REPUBLIKA HRVATSKA  
VARAŽDINSKA ŽUPANIJA  
GRAD IVANEC

### **ZAPISNIK O OTVARANJU, PREGLEDU I OCJENI PONUDA**

1. **Podaci o Naručitelju:** GRAD IVANEC, Trg hrv. ivanovaca 9B, OIB 84121580205
2. **Predmet nabave:** Javna rasvjeta igrališta na trgu u Margečanu
3. **Procijenjena vrijednost nabave:** 70.000,00 kn (bez PDV-a)

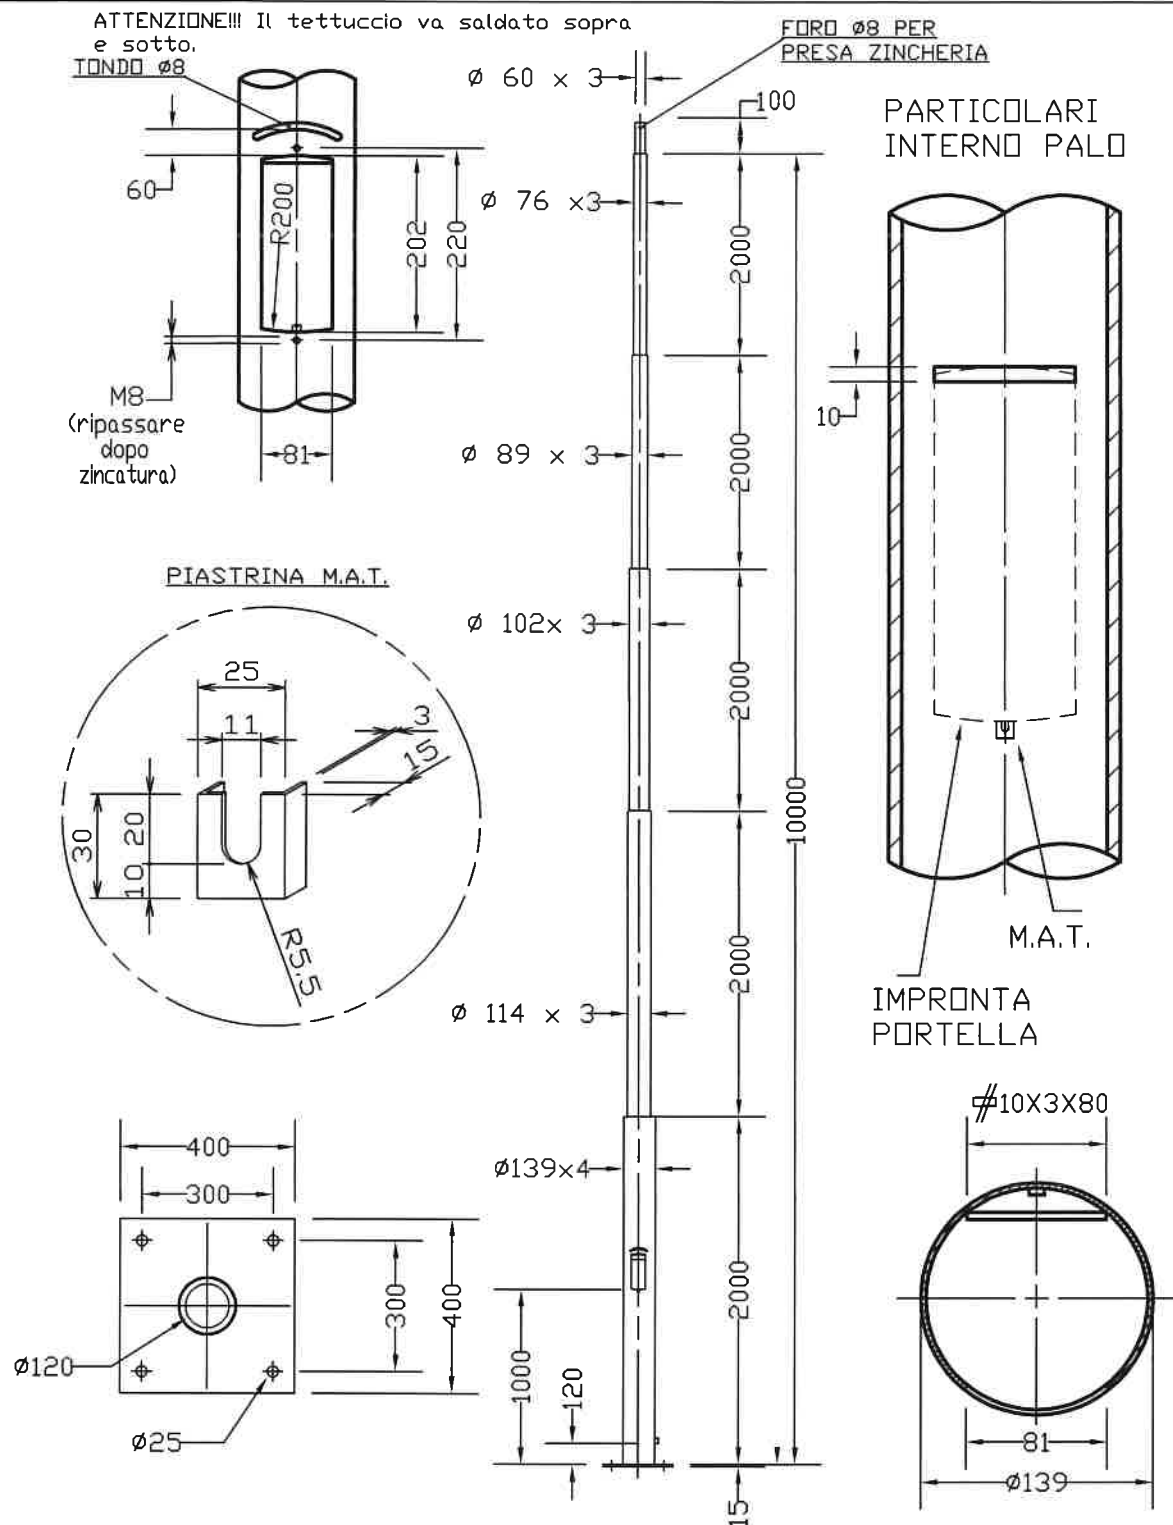
Ne, navedeni stup ne zadovoljava uvjet jednakovrijednosti.

Troškovnikom je definiran KONIČNI stup, a dostavljeni je tehnički list za CIJEVNI SEGMENTNI stup (sastavljen od 5 segmenata), koji je po konstrukciji slabiji (a samim time i jeftiniji).

Molim za tvoje mišljenje, dal taj stup za kojeg su poslali tehnički list, zadovoljava uvjete iz troškovničke stavke, odnosno može li se prihvatiti kao jednakovrijedno.
